**Powiat Legionowski - Starostwo Powiatowe  
w Legionowie ul. gen Władysława Sikorskiego 11  
05-119 Legionowo  
ZPU.272.55.2023**

Dotyczy: postępowania o udzielenie zamówienia publicznego prowadzonego w trybie w trybie przetargu nieograniczonego (art 132) na rozbudowę drogi powiatowej nr 1820W, w Gminie Jabłonna i Wieliszew – etap 2

### **Wyjaśnienie i zmiana treści SWZ**

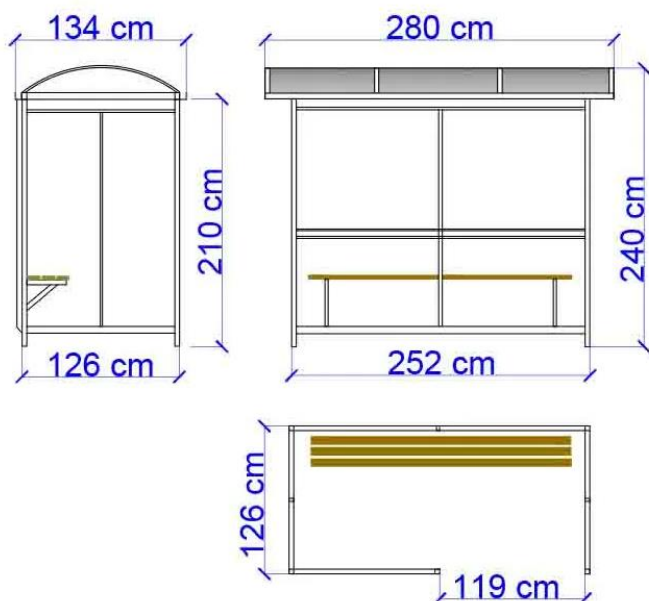
*Prosimy o podanie parametrów technicznych, projektu lub rysunku wiaty przystankowej.*

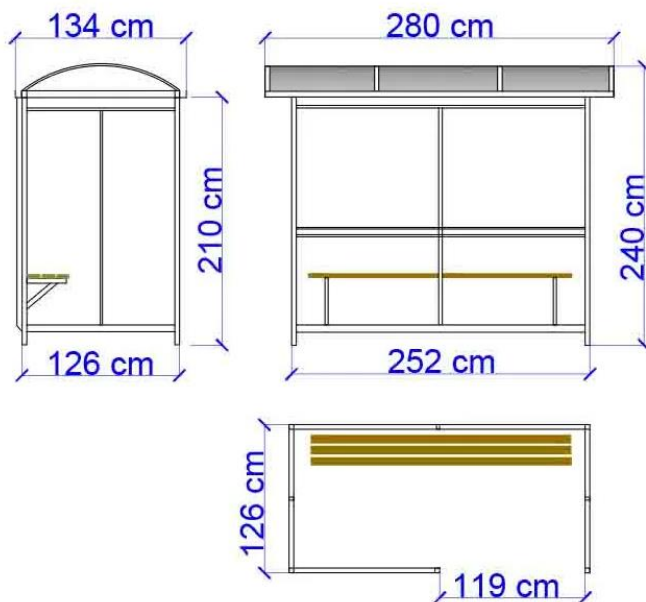
*Proszę o podanie parametrów technicznych wiat przystankowych?*
